NOTAT

Oppdrag	Frysjaparken felt A. Detaljprosjektering	Dokumentkode	10259975-01-RIG-NOT-002
Emne	Områdestabilitet	Tilgjengelighet	Åpen
Oppdragsgiver	Veidekke Entreprenør AS	Oppdragsleder	Marina Jansen
Kontaktperson	Anna Åsbø	Utarbeidet av	Hilde Vestre Sem/ Marina Jansen
Kopi		Ansvarlig enhet	10101020 Seksjon Geoteknikk B&E

Revisjon 01 ivaretar implementering av kommentarer fra uavhengig kontrollør, Løvlien AS, oversendt 04.09.2024. Notatet regnes som godkjent av uavhengig kontrollør.

C:\Users\maris\AppData\Local\Temp\WGPublic\1540\kay_v_beregningssnit.dwg - Layer: RIG-TEG-604_A1 - Plottet av maris, Dato: 2024.08.20 kl 15:08

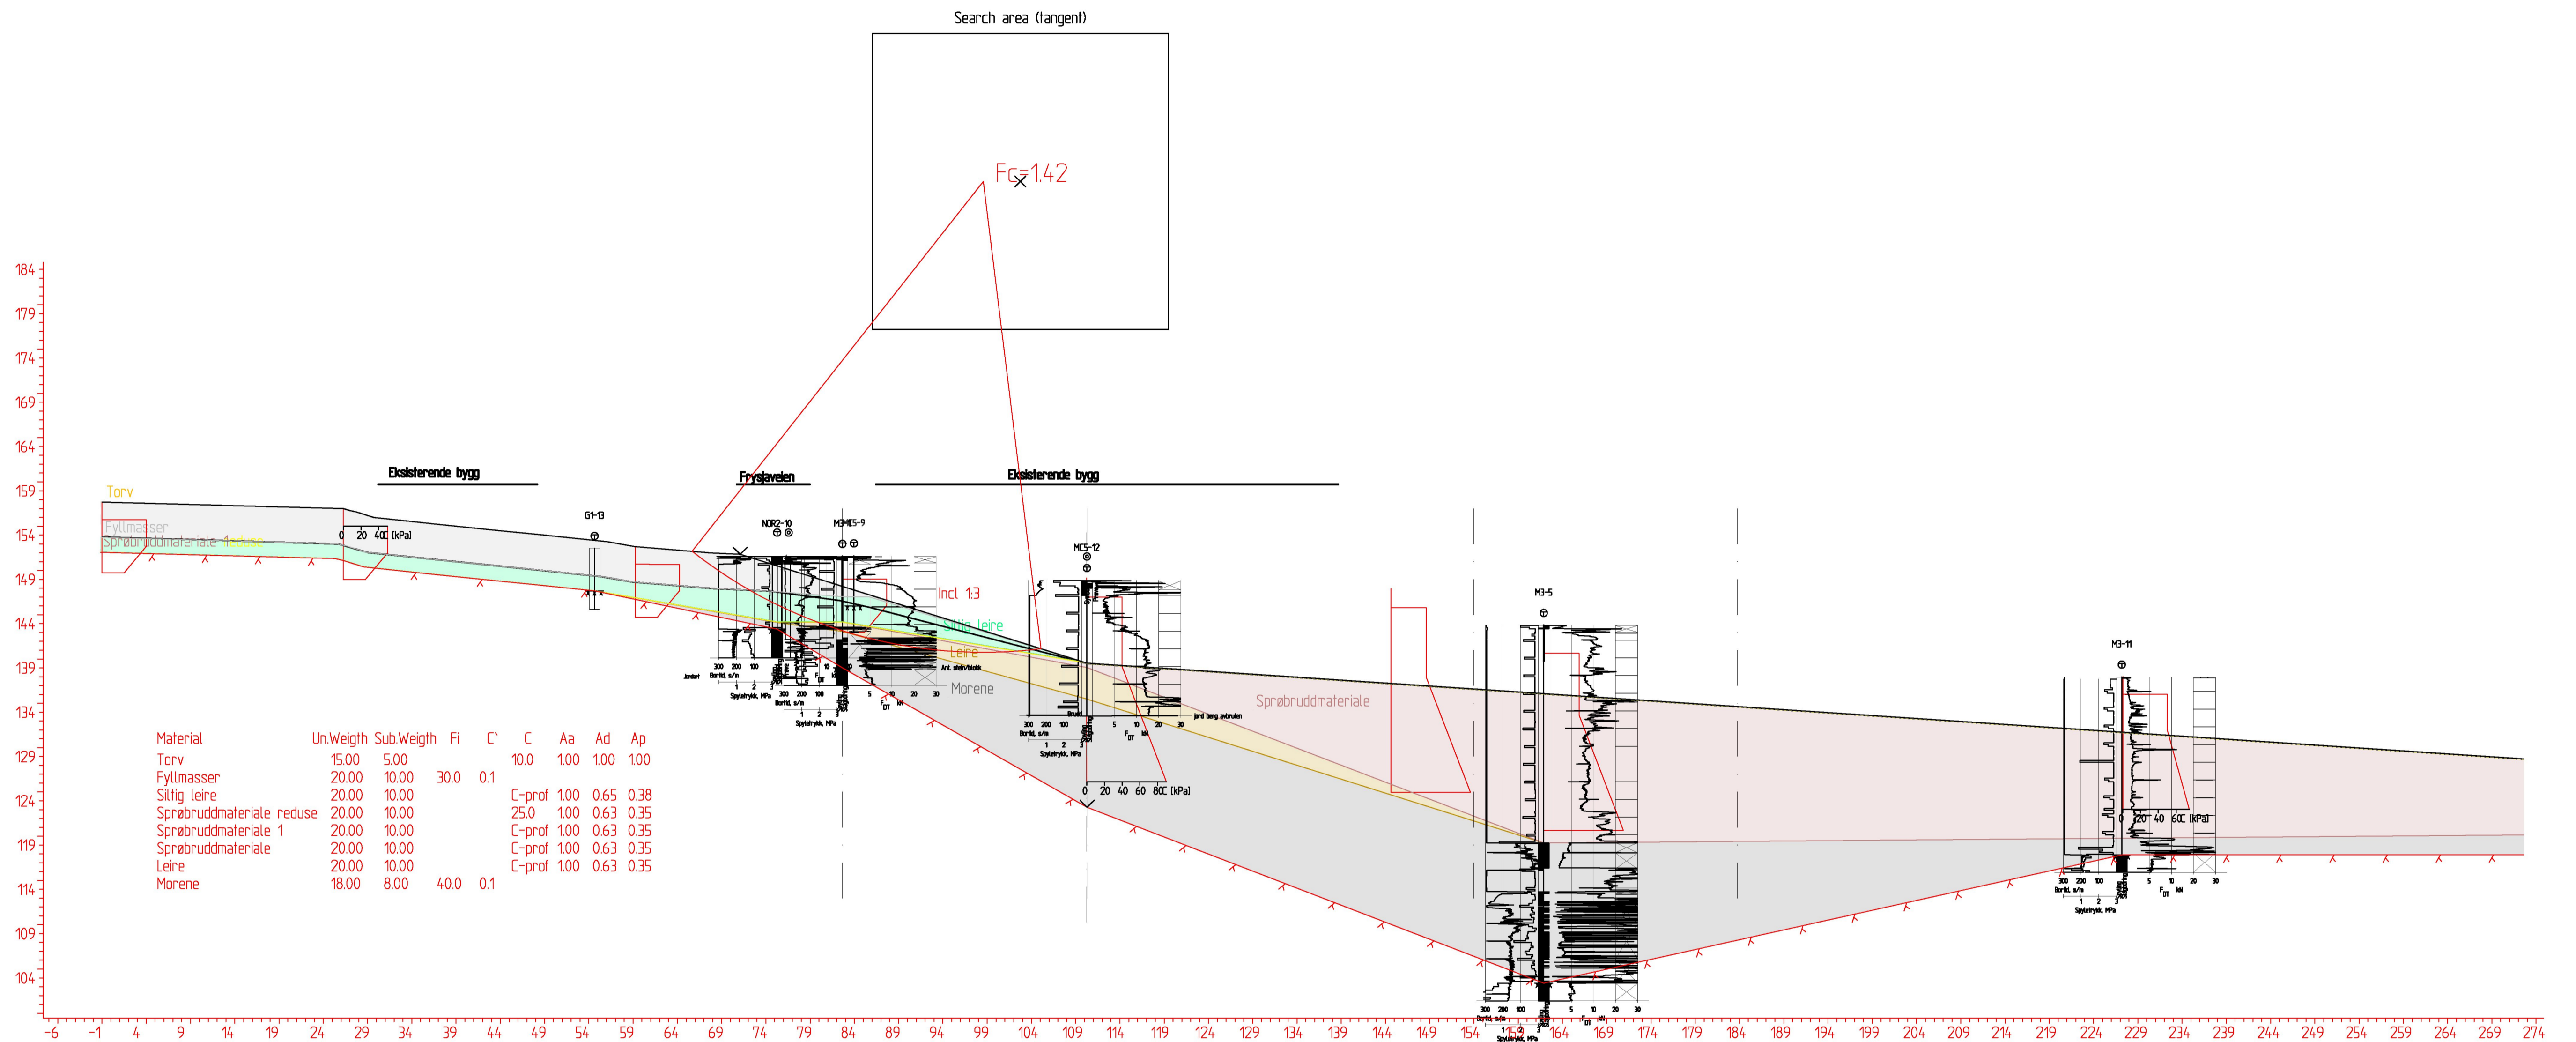
Pkt.		Kommentar	Nivå	Status
11.1	Er beregningsmetodikk og programvare beskrevet?	Beskrevet at det er utført drenerte- og udrenerte beregninger. Det er beskrevet at det er utført beregninger med fokus på plane glideflater. Ikke beskrevet type programvare. Tegninger viser GS Stability. <i>Ok.</i>	4	L

11.6	Er det gjort vurderinger av ikke-sirkulære bruddflater?	Gjort beregninger med plane glideflater i ref. 1 og 3. <i>Ok.</i>	4	L
11.7	Er det gjort vurderinger og beregninger av ev. forbedring i andre bruddflater enn den mest kritiske?			IR
